Viite UUDELY/2145/2023

FINGRID OYJ:N HAUSJÄRVI-ANTTILA 400 KILOVOLTIN VOIMAJOHTOHANKE YMPÄRISTÖVAIKUTUSTEN ARVIOINTIOHJELMA

Fingrid Oyj:n 400 kV:n voimajohto välillä Hausjärvi–Anttila

← esitys reitistä / linjauksesta

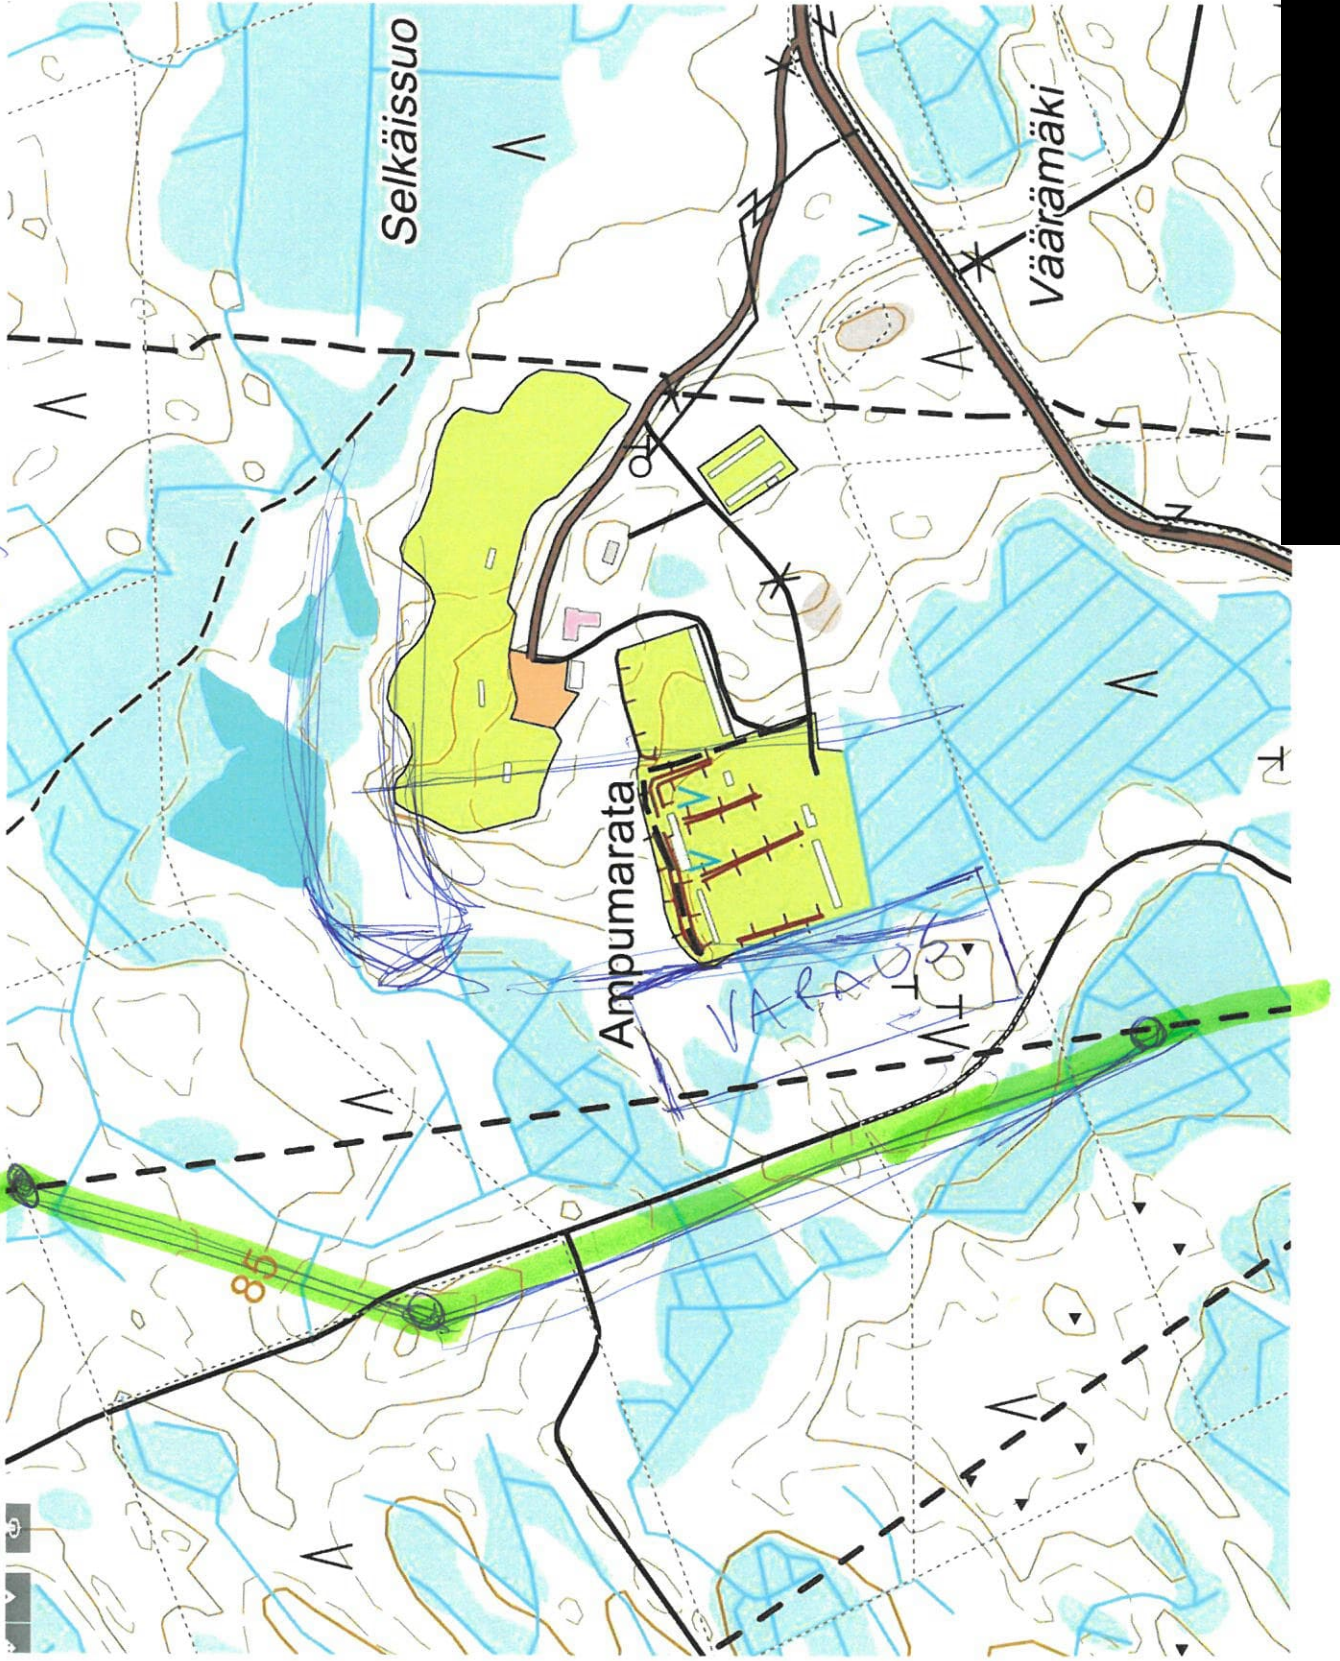
- Suunniteltu 400 kv-voimajohto välillä E-G sivuaa Hirvihaarassa sijaitsevaa ampumarataa ([REDACTED])
- Ampumaradan suunnitelmassa 25.8.1982 on nykyisen toteutetun ampumarata-alueen lisäksi suunniteltu alueen länsipuolelle 300 metrin pituista kiväärirataa. Radan leveys suunnitelmassa noin 70-80 metriä.
- Toteutus jätetty myöhemmäksi, mutta edelleen sen toteutus on mahdollista tulevaisuudessa.
- 400 kv-voimajohdon linjauksessa tulee huomioida ampumarata-alue ja jättää riittävä etäisyys siihen.
- [REDACTED] esittää, että 400 kv-voimajohtolinjan linjaus tulee siirtää ampumaradan kohdalla ampumarata-alueen länsipuolella sijaitsevan Hirvihaaran metsätien (yksityistie) länsipuoliselle alueelle (karkeasti esitetty kartta viestin liitteenä).
